**IV. IZMJENE I DOPUNE GENERALNOG
URBANISTIČKOG PLANA GRADA VUKOVARA**
Knjiga 1. Odredbe za provedbu,
Obrazloženje plana i evidencija, Grafički dio plana

Osijek, prosinac 2022.

ARHEOLOŠKO NALAZIŠTE "DOBRA VODA - ISTOK"

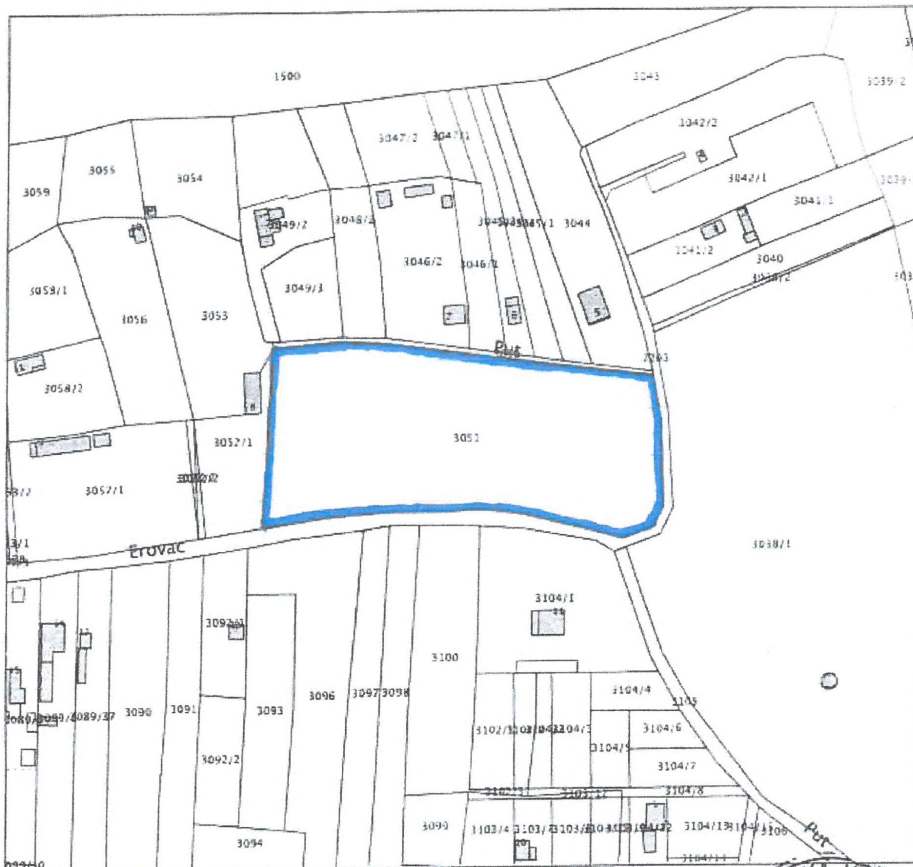
3. Nakon zadnjih izmjena i dopuna Plana preventivno je zaštićeno prapovijesno i srednjovjekovno arheološko nalazište "Dobra voda - istok" na k.č.br. 3051 k.o. Vukovar (ul. Dobra voda i Erovac) koje je upisano u registar kulturnih dobara RH – Listu preventivno zaštićenih kulturnih dobara pod oznakom P-5824. U tekstualni dio Plana potrebno je unijeti podatke o navedenom arheološkom nalazištu, a u grafički dio prostorni obuhvat. U prilogu dostavljamo rješenje o zaštiti.

Prilog: grafički prikaz
SZ/TR

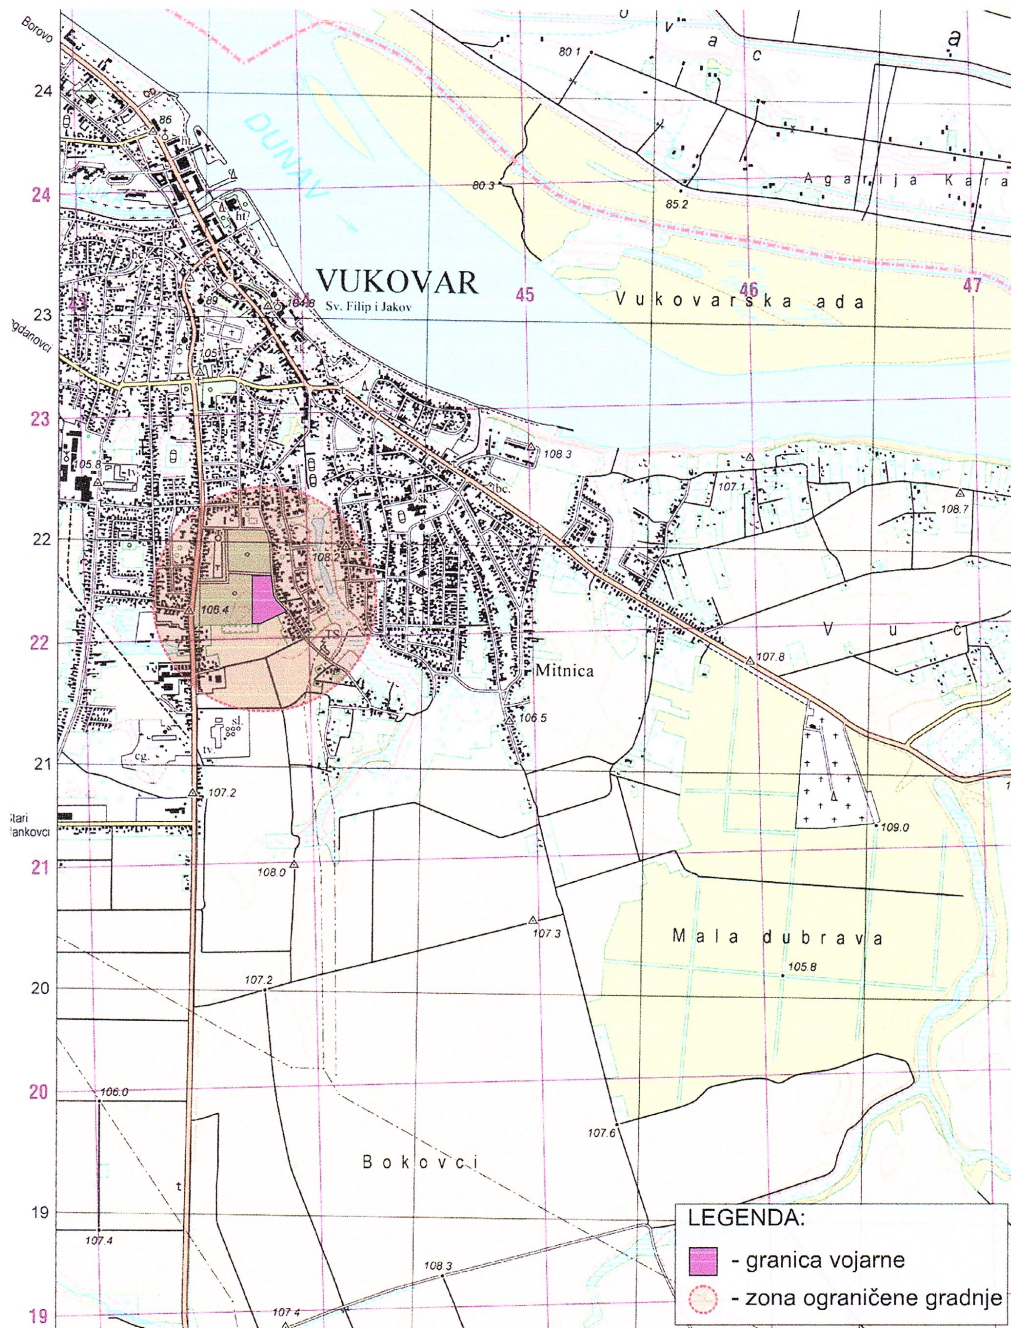
Temeljem odredbi članka 92. Zakona o obrani (“Narodne novine” broj 73/13, 75/15, 27/16, 110/17, 30/18 i 70/19) i Pravilnika o zaštitnim i sigurnosnim zonama oko vojnih lokacija i građevina (“Narodne novine” broj 122/15), obavještavamo vas da je u postupku izrade predmetnog plana potrebno promijeniti granice obuhvata zone posebne namjene te zaštitne i sigurnosne zone za vojaru „204. brigade Hrvatske vojske“ Vukovar sukladno grafičkom prikazu u prilogu dopisa. U tekstualnom dijelu plana zadržavaju se postojeće odredbe u kojima je definirana namjena i uvjeti korištenja i zaštite prostora od važnosti za obranu.

- Podloga GUP-a sa ucrtanim izmjenama koje je potrebno provesti
- Situacijski prikazi cjevovoda sustava javne odvodnje koji trenutno nisu izgrađeni, a za koju postoji izrađena projektna dokumentacija i ishodeni akti gradnje:

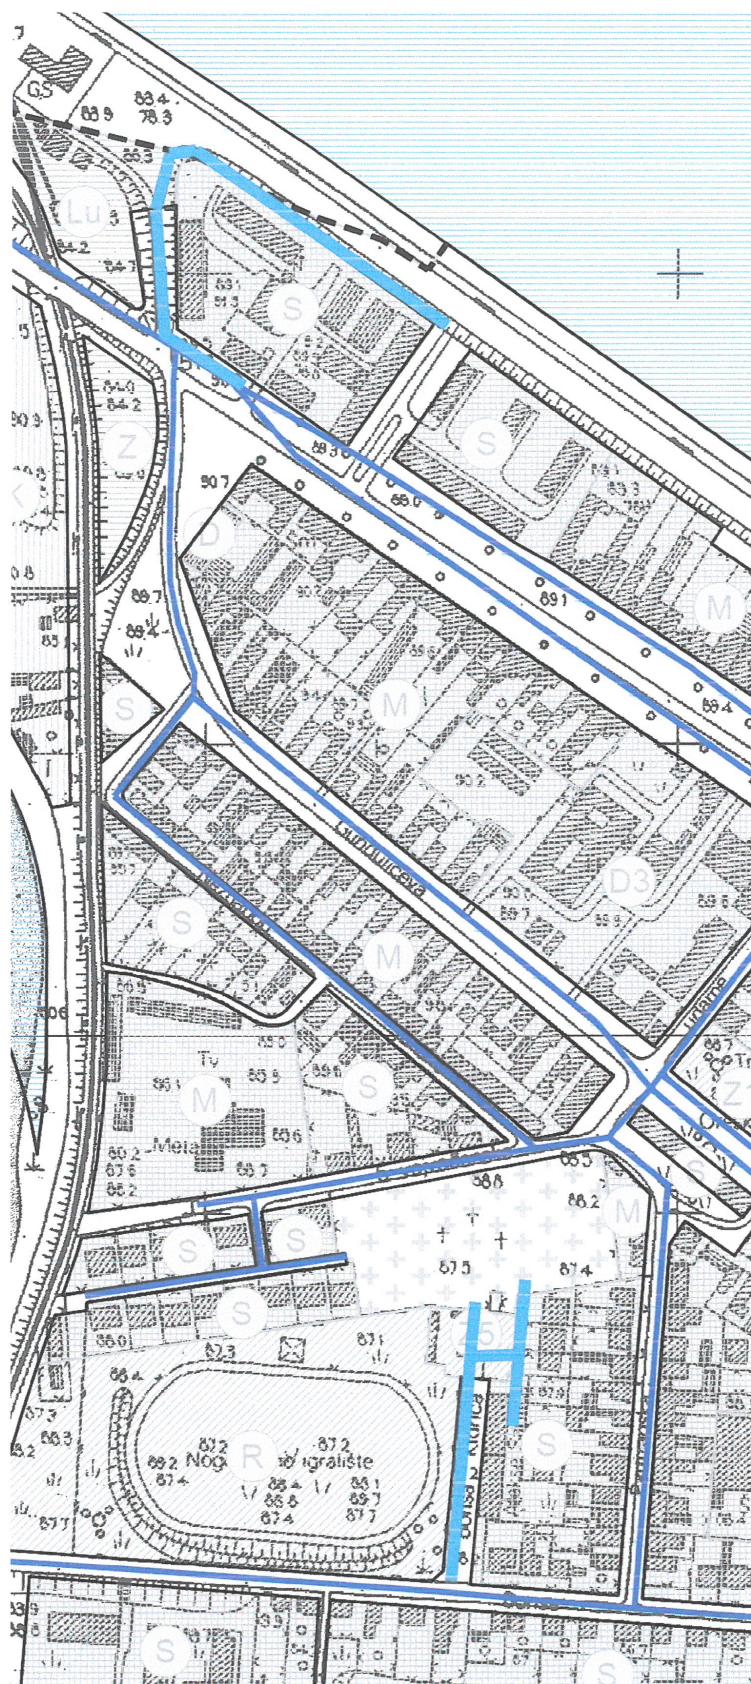
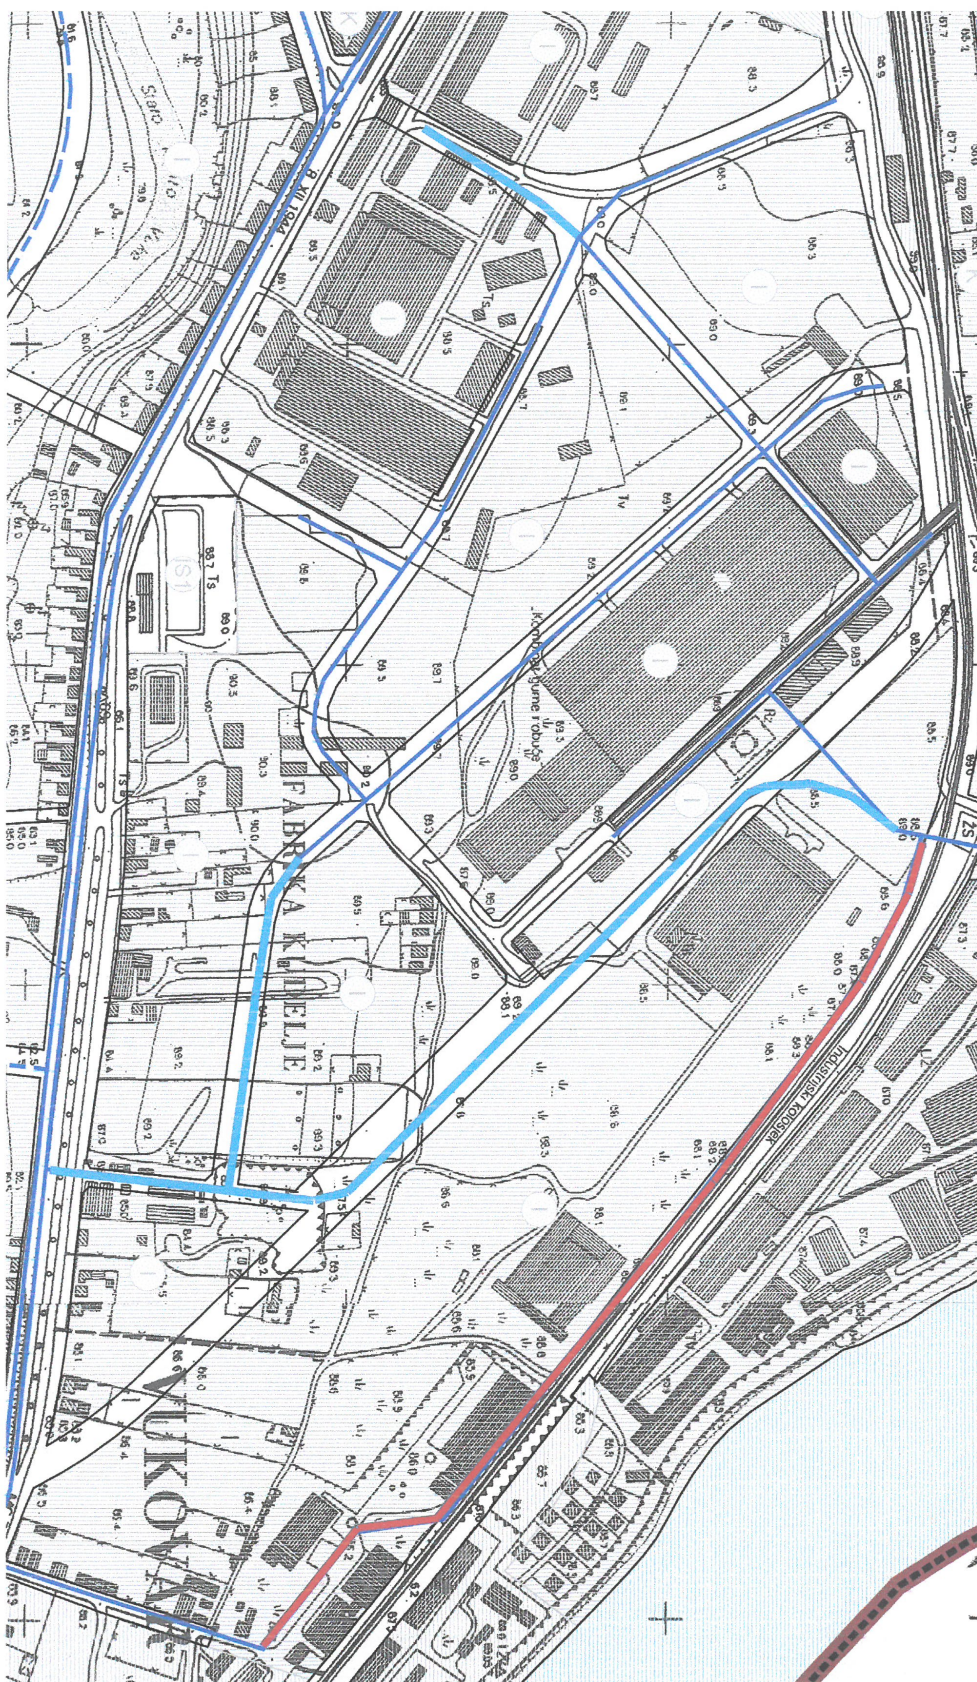
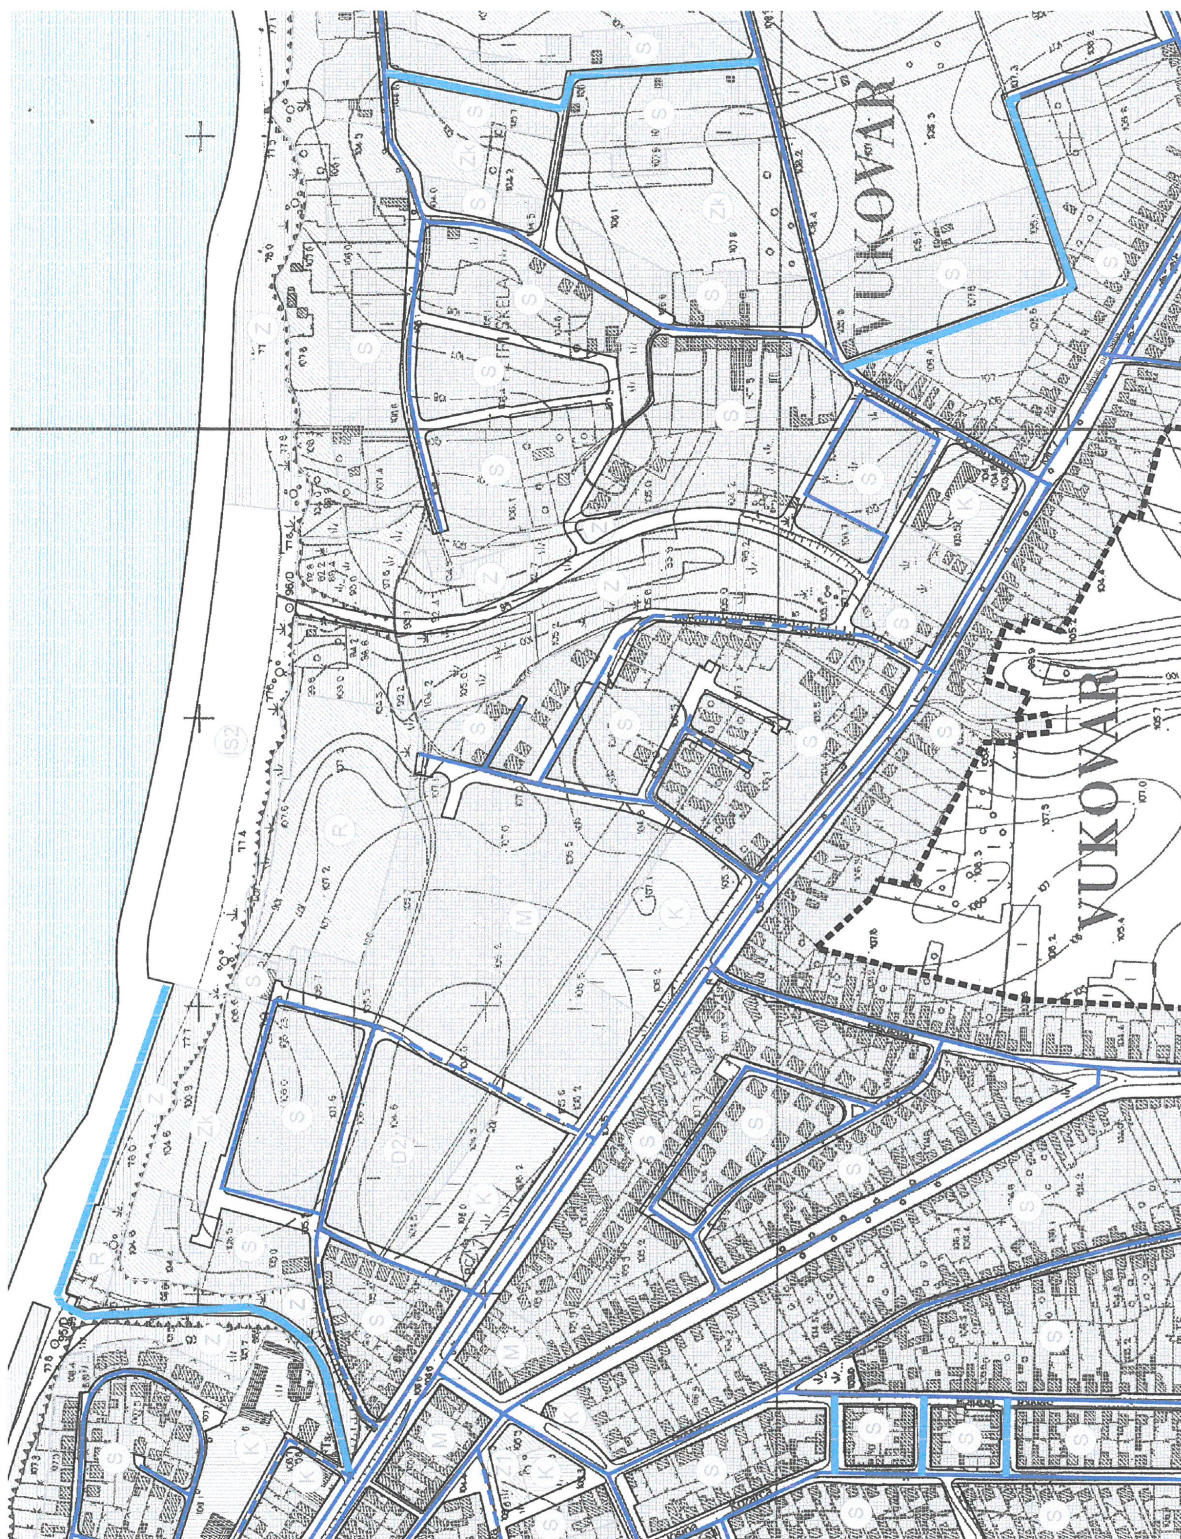
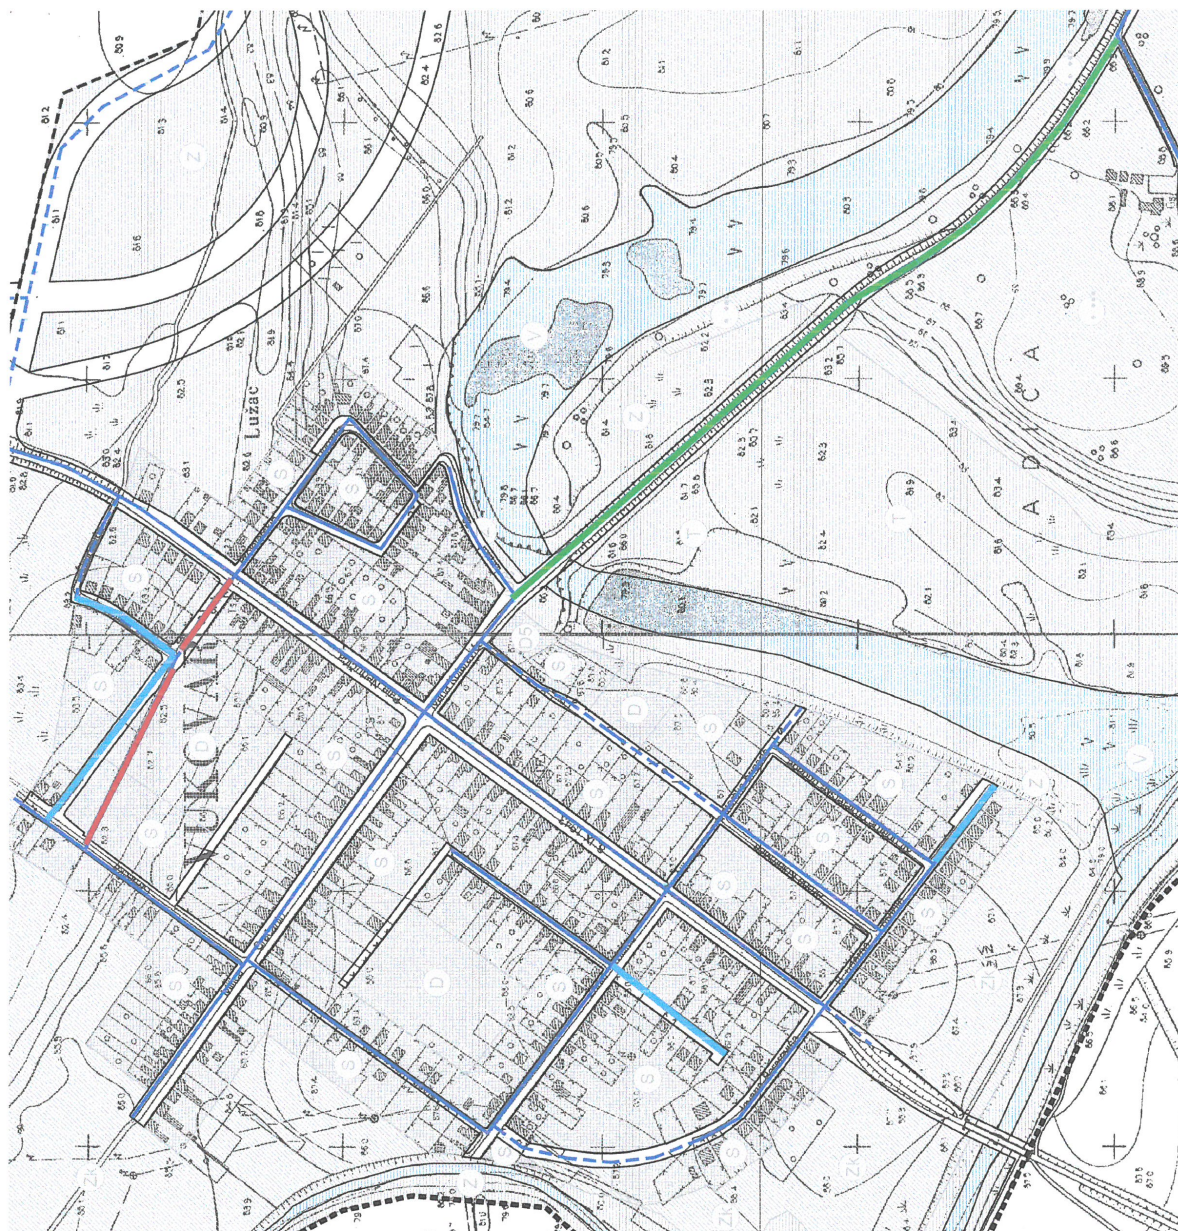
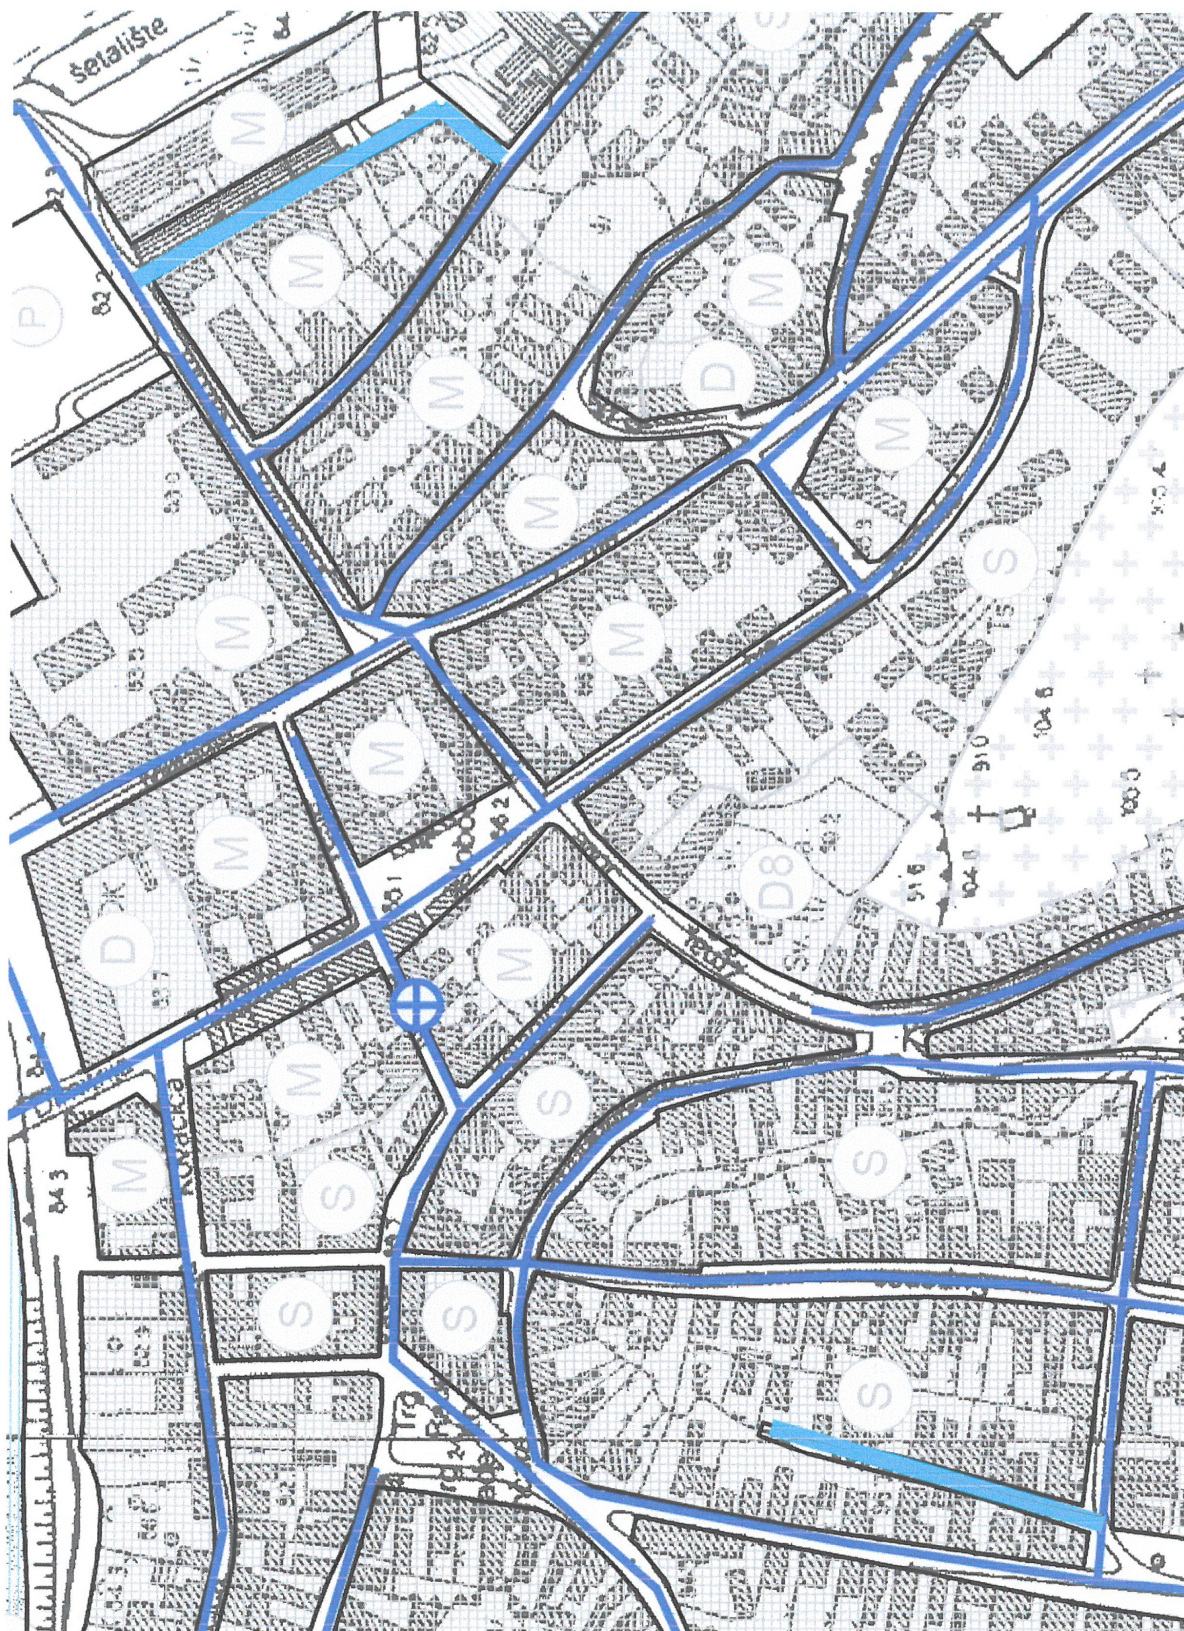
- Hrvatskog zrakoplovstva, dio ulice
 - Vile Velebita
 - Domovinskog rata, dio ulice
 - spoj Domovinskog rata – Dvanaest redarstvenika
2. U kartografski prikaz infrastrukture vodoopskrbe ucrtati planirane cjevovode (označeno zelenom bojom)
- spoj Adica – Lužac
3. Iz kartografskog prikaza infrastrukture vodoopskrbe ukloniti cjevovode (označene crvenom bojom)
- spoj Domovinskog rata – Dvanaest redarstvenika
 - cjevovod između ulice Brune Bušića i Dr. Ante Starčevića
 - dio cjevovoda u ulici Kralja Zvonimira
 - dio cjevovoda u ulici Kanalska
 - cjevovod u ulici Strojarska

4. Ucrтана planirana nova cesta od ulice Josipa Rukavine, paralelno uz rijeku Dunav prelazi preko građevina javne odvodnje – retencijskih bazena i crpne stanice Tri kućice za oborinske vode. Obzirom na važnost ovog kanalizacijskog raspjeta, ne dozvoljava se gradnja prometnice iznad retencijskih bazena odnosno drugih pripadajućih građevina sustava javne odvodnje.

5. Postojeći cjevovod ispusta kišnog preljeva "Vodotoranj", potrebno je produljiti do nove obale (budući nasipani dio - površina planirana za širenje putničke luke).

6. U kartografski prikaz infrastruktura odvodnja (3.6A i 3.6B) ucrtati planirane kanalizacijske cjevovode sustava javne odvodnje (trenutno nisu izgrađeni, postoji izrađena projektna dokumentacija i akti gradnje:
